ФИЛИАЛ ОАО "РОСЖЕЛДОРПРОЕКТ"

# УКАЗАНИЕ

03.10.2008г № 1247/1673Шифр ПР169, АБ163, ЭЦМ182, ЭЦБ202

О применении сигнализаторов заземления индивидуальных СЗИЦ-Д и СЗИЦ-Д-Л. Дополнение 1 к указанию 1247/1647

Номера контактов для подключения питания и контролируемых сетей

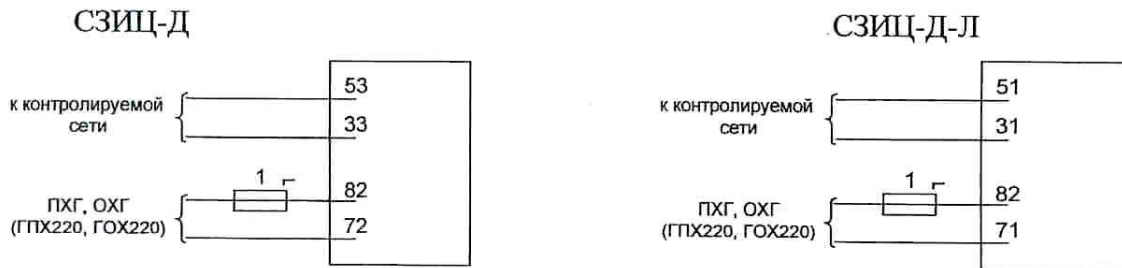
В то время, как в СЗИЦ-Д время срабатывания составляет:

- 1,5...2,0 с, при отсутствии перемычки между контактами 42-81;
- 0,25 с, при наличии перемычки между контактами 42-81.

3. Схема включения СЗИЦ-Д-Л

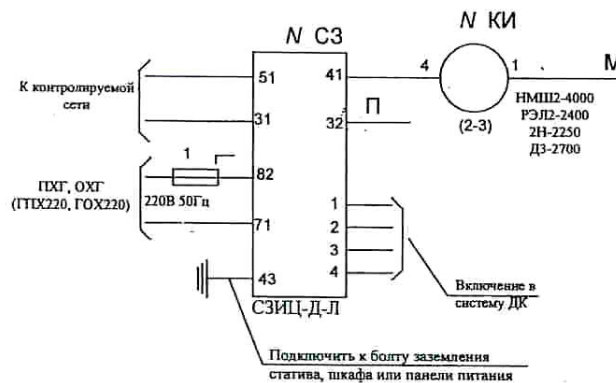
СЗИЦ-Д-Л отличаются от СЗИЦ-Д номерами контактов для подключения питания к сигнализатору и номерами контактов для подключения контролируемых сетей.

– на стр. 9 в схеме включения сигнализаторов для контроля сопротивления изоляции цепей смены направления сигнализаторы СЗИЦ-Д должны быть заменены на СЗИЦ-Д-Л с нумерацией выводов включения питания и выводов подключения кабельных сетей смены направления на выводы, указанные в п. 1 данного дополнения;

– на рис. 3 соединенные между собой экраны кабелей, подключаемые к разъемам XS1, XS2 преобразователя интерфейса ПИ-8ТП/485, отключить от контакта 5 «GND» и соединить их с «землей».
